התוכן	מס' החלטה
507-0626317 תא/מק/4668 - התחדשות עירונית מ. קדש-ק. פוזנן דיון בהתנגדויות לפרסום 106ב'	20/10/2021 5 - - 0021-221

מתכנן: אדרי' גיל שנהב, כנען שנהב אדריכלים בע"מ

חוות דעת מהנדס הוועדה והיועץ המשפטי לעניין סמכות

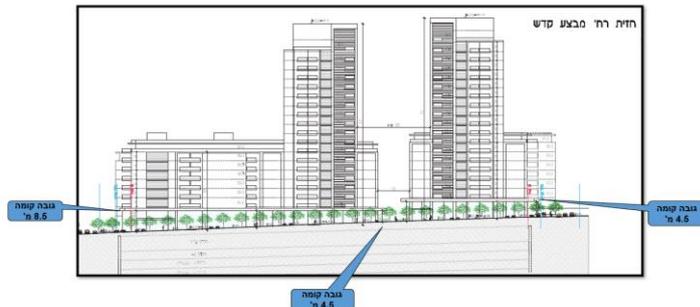
1.11 **סתירה לג/1 והנחיות מרחביות:** גובה המבנים 77 מ', גובה קומה מותר לפי הנחיות מרחביות- 5.3 וגובה קומה מסחרית לפי תכנית הרבעים- 5 מ'. כלומר מדובר במבנה בעל 21 קומות. החזית מתארת קומה נוספת מעל קומת הגג החלקית ולא ברור האם היא טכנית/לא. מבנה בן 18 קומות+ק.מסחר+ק.גג=73 מ'. גובה קומת הגג לפי ג/1 הינה 5 מ' ולא 7 מ'.

גבוה בכ- 5.5 מ' לעומת הצד המערבי) גובה קומת המסחר הינו בין 4.5 - 8.5 מ' (גובה ממוצע של כ- 6.5 מ'), זאת על מנת לקבל גגון במפלס אחיד, מעל קומת המסחר. סך ההפרש עומד על 2.5 מ'. גובה המבנים רבי הקומות ברחוב מבצע קדש יהיה 77 מ' (2.5 + 6 + 18X3.8) על מנת לקבל גובה אחיד ורציף בחזית המסחרית. יש לציין כי נספח הבינוי הינו מנחה וייתכנו שינויים במסגרת תכנית העיצוב האדריכלית, בכפוף להוראות התכנית. רצ"ב חזית רחוב מבצע קדש, המראה את הפרשי הטופוגרפיה ברחוב:

התכנית מאפשרת קומת קרקע למסחר הגבוהה יותר מהמותר בתכנית המתאר, סעיף 62א(א)(5) לחוק מאפשר קביעת הוראת בינוי בשונה מהוראות תכנית המתאר (סעיף 62 א(ד) קובע שניתן להשתמש בסעיף זה אף בחריגה מהוראות תא/5000). סעיף 4.2.2 (ג) קובע כי גובה קומה טיפוסית צריך להיות עד 3.8, אך קומות שאינן טיפוסיות (קומת גג, טכנית, קומה לשימוש ציבורי וכו') יכולות להיות בגובה שונה. בנוסף, בהוראות התכנית המופקדת: סעיף 1.6, קבע כי היחס בין התכנית המופקדת לבין תכנית תא/ג/1 הינו יחס של החלפה בהתאם למותר לפי תא/5000 ועל כן אין כל סתירה לתכנית ג.1. סעיף 10.ג.4.1 קבע כי יותרו קומות מיוחדות גבוהות.
